Sijoittamislupa Metsäkyläntiellä teollisuushallin rakentamiseksi

Maankäyttölautakunta 28.10.2025 § 27
72/10.03.00.03/2025

Rakennustoimenpide käsittää 1-kerroksisen 600 k-m² suuruisen teollisuushallin rakentamisen.

JULKISIVUPIIRUSTUKSET 1:250

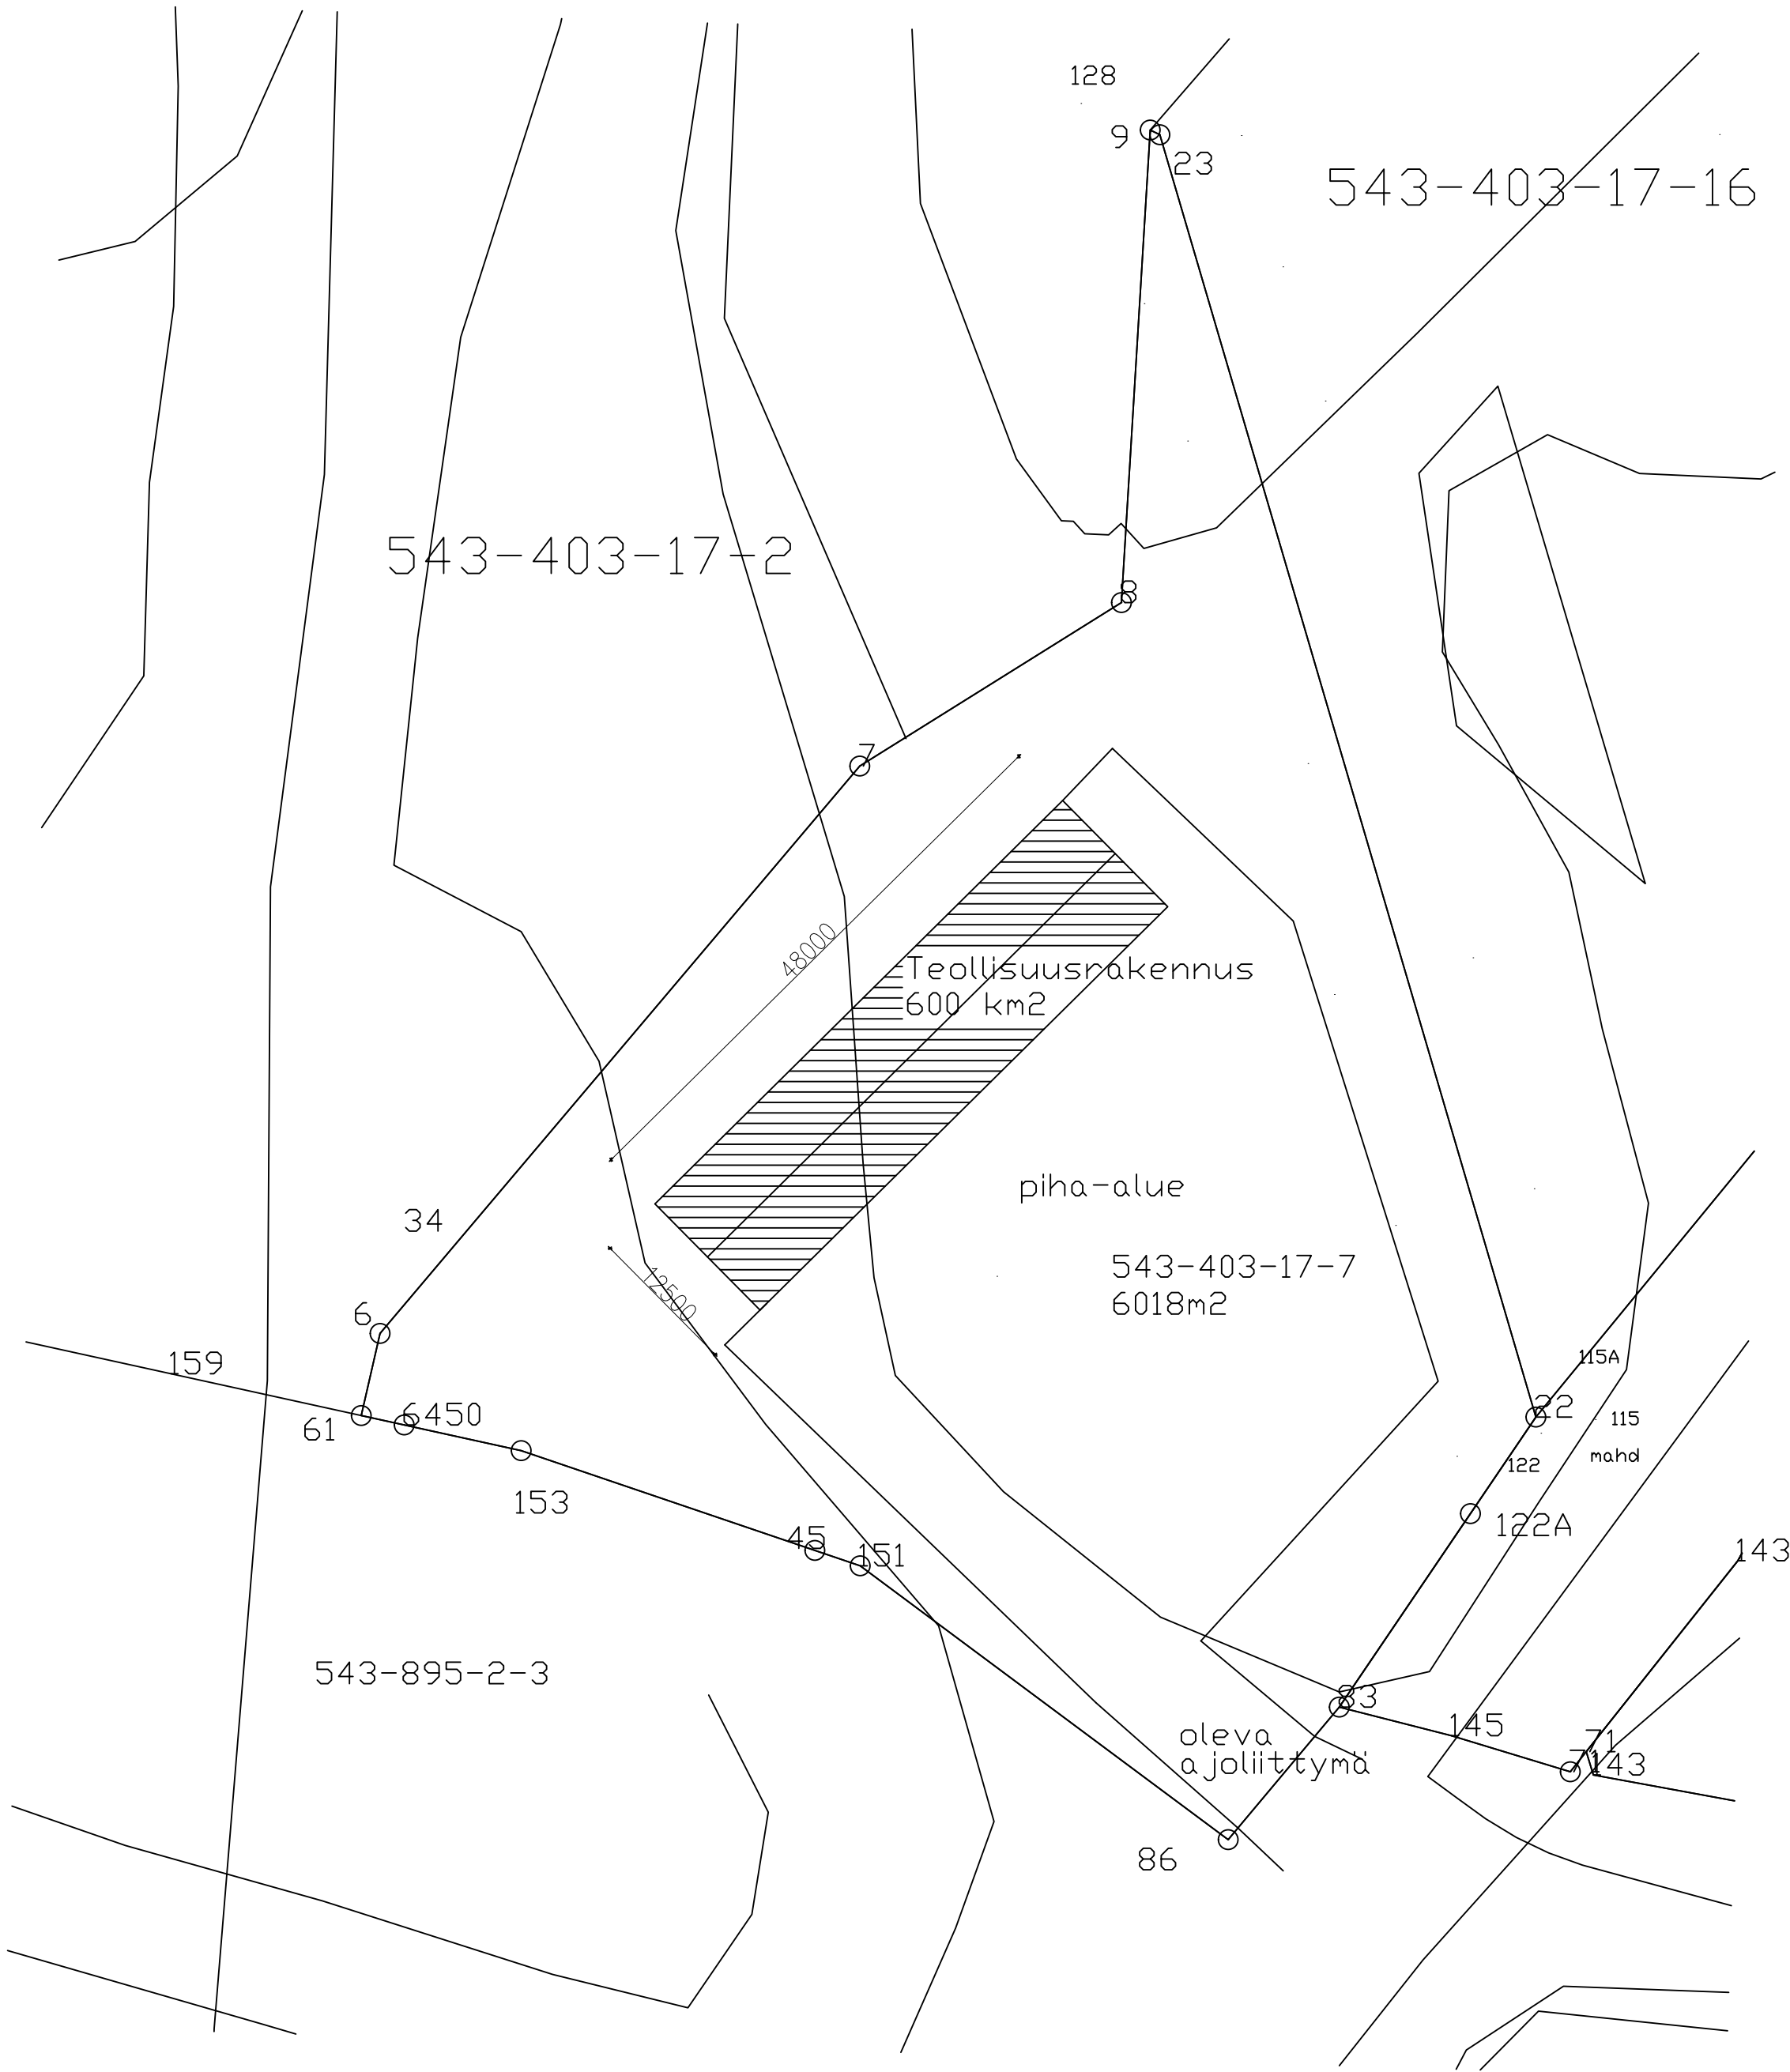
Teollisuusrakennus tulee sijoittaa maantien suoja-alueen ulkopuolelle. Rakentamistyöt kiinteistöllä tulee tehdä niin, ettei maantien 132 tai 11431 rakenteille tai kuivatukselle aiheudu haittaa hankkeesta. Liittymästä kiinteistölle johtavaan tieyhteyteen tulee rakentaa rumpu, niin ettei maantien 132 pohjoispuolella sijaitsevan ojan kuivatusta häiritä.

Asemapiirroksesta selviää, että kohteen jätevedet on tarkoitus johtaa umpisäiliöön, harmaat vedet imeytetään imeytyskenttäjärjestelmällä maastoon ja käyttövesi tulisi porakaivosta.
